**AVIS RELATIF A LA PROTECTION
CONTRE LES EVENTUELS EFFETS NOCIFS ET NUISANCES
PROVOQUES PAR LES RAYONNEMENTS NON IONISANTS
GENERES PAR DES ANTENNES EMETTRICES STATIONNAIRES**

Commune : HERVE - Exploitant : PROXIMUS

Référence exploitant : 41AND_00

Rapport n° 1919 / 2023

Figure 1 : Vue en plan des lieux de séjour et des points de contrôle

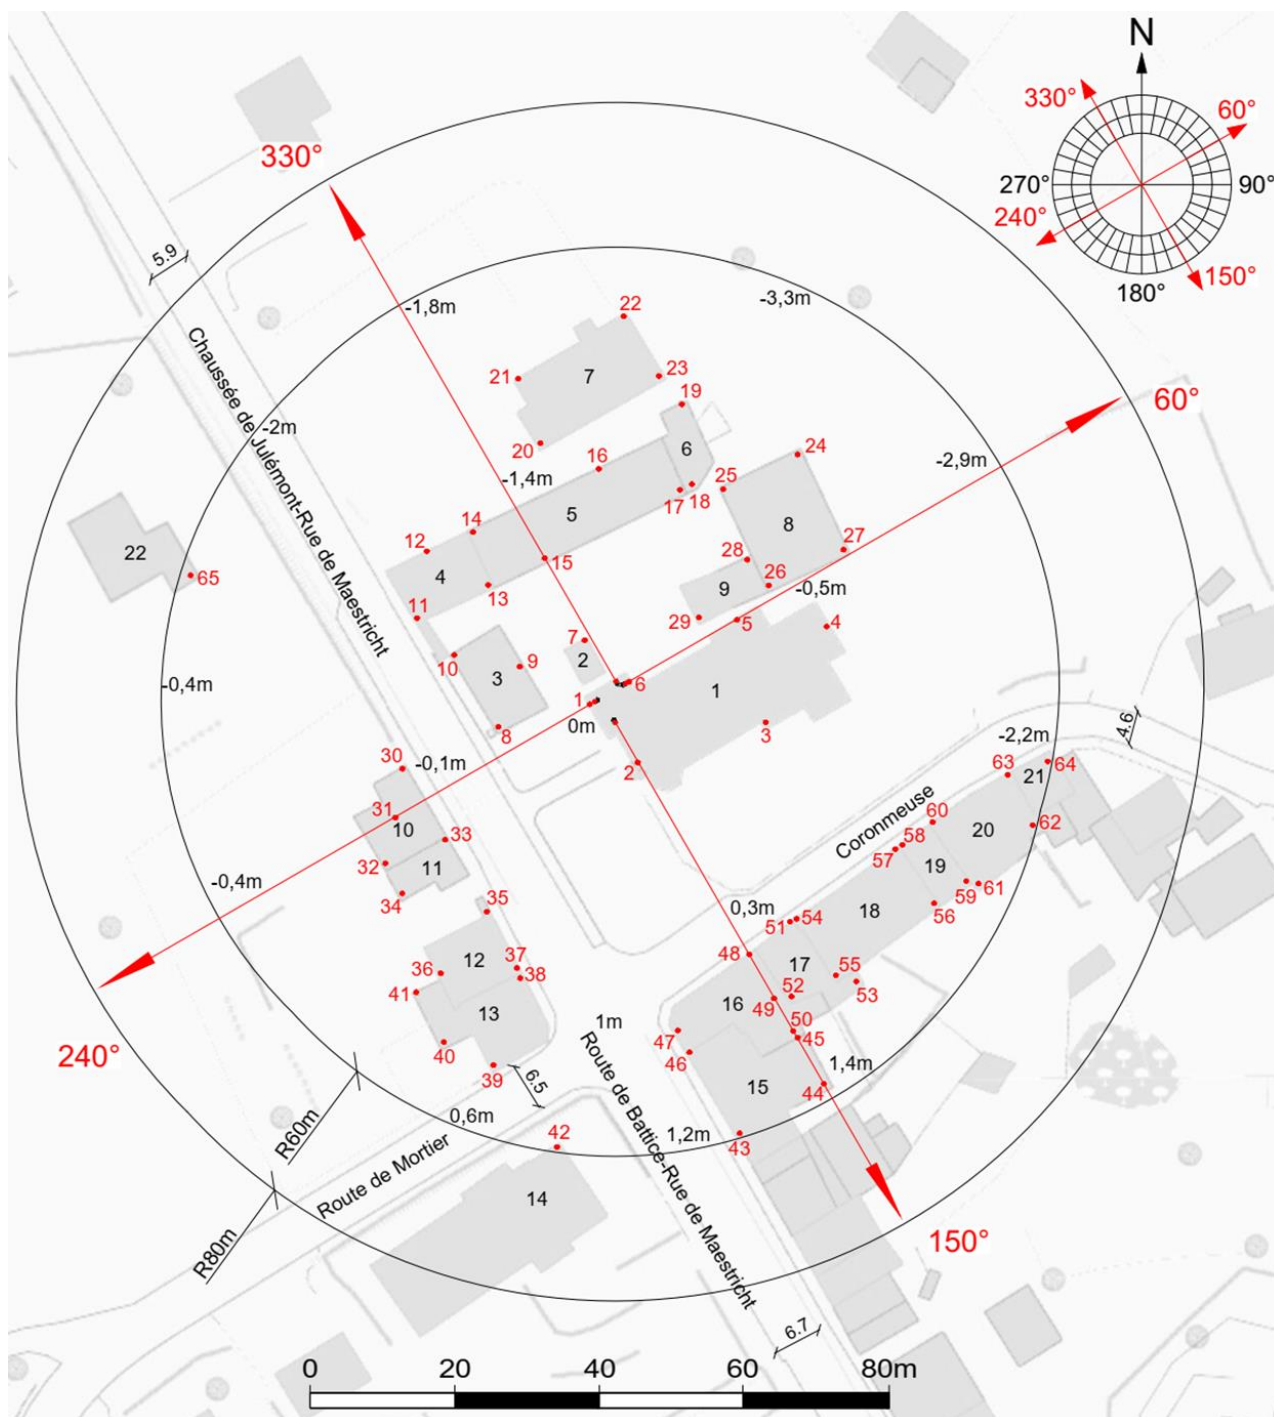
- le numéro du point de contrôle repris sur un des plans de la figure 1;
- le numéro du LS dans lequel se trouve le point de contrôle de la 1^{ère} colonne ;
- l'atténuation d'obstacle prise en compte pour le calcul de l'indice d'exposition dans le LS ;
- le résultat du calcul de l'indice d'exposition.

En ce qui concerne les antennes de l'installation mentionnées dans le tableau 1, la distance maximale à laquelle la limite pourrait être atteinte, à l'extérieur, est égale à 69,9 m. S'il n'y a pas de LS à une distance inférieure, les antennes respectent forcément la limite d'immission.

Dans le cas des LS situés à l'intérieur des bâtiments, une atténuation d'obstacle est prise en compte et il en résulte que la distance maximale à laquelle la limite pourrait être atteinte se réduit à 49,5 m.

Figure 2 : Vue en plan des installations d'antennes dans un rayon de 300 mètres autour de l'installation faisant l'objet de la demande d'avis

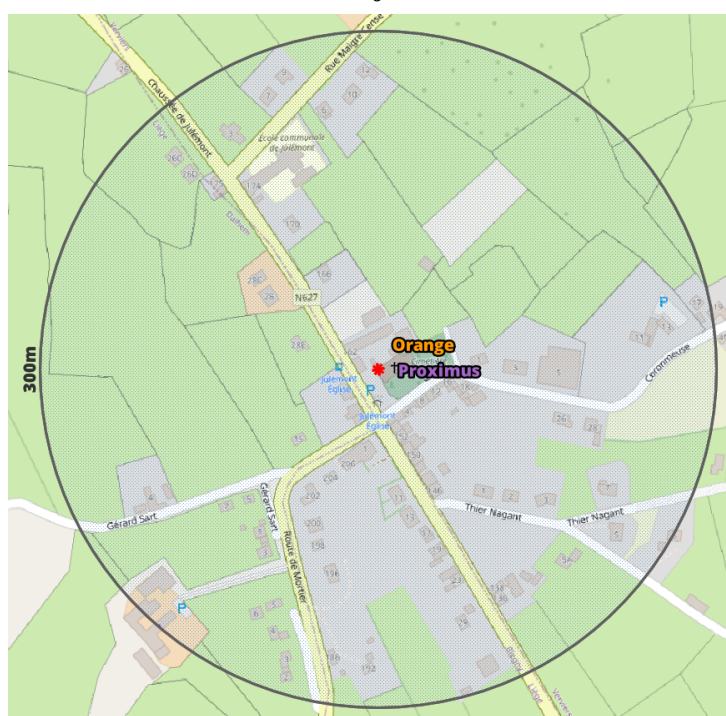
Le plan en projection verticale de la figure 2 indique la localisation des antennes actives éventuelles visées par le décret et situées dans un rayon de 300 mètres autour de l'installation référencée dans le paragraphe 2. Les données de localisation de ces antennes et les avis correspondant sont accessibles via le cadastre en ligne des antennes émettrices stationnaires⁶.

Compte tenu du nombre d'installations localisées dans la figure 2, il apparaît que l'intensité du rayonnement électromagnétique généré, dans les lieux de séjour situés à proximité de l'installation référencée dans le paragraphe 2, par l'ensemble des antennes émettrices stationnaires de l'ensemble des exploitants du même site d'antennes émettrices stationnaires respecte la limite fixée à l'article 4, § 2 du décret.
